Referanser:
Dykkar:
Vår: 19/1052 - 19/12897

Trong for opplysningar gbnr 36/60 tilkopling vatn

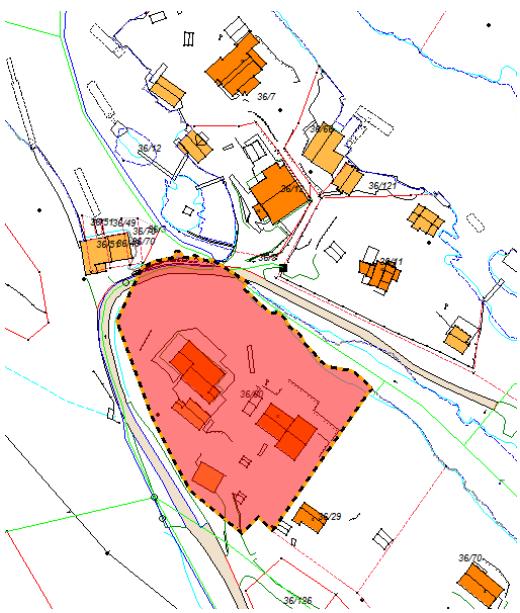
4. Tilkopling til kommunalt vatn skal skje via private leidningar, då må det leggjast ved samtykkje frå eigar av private VA leidningar, Egil Gripsgård. Se leidningsnett under:
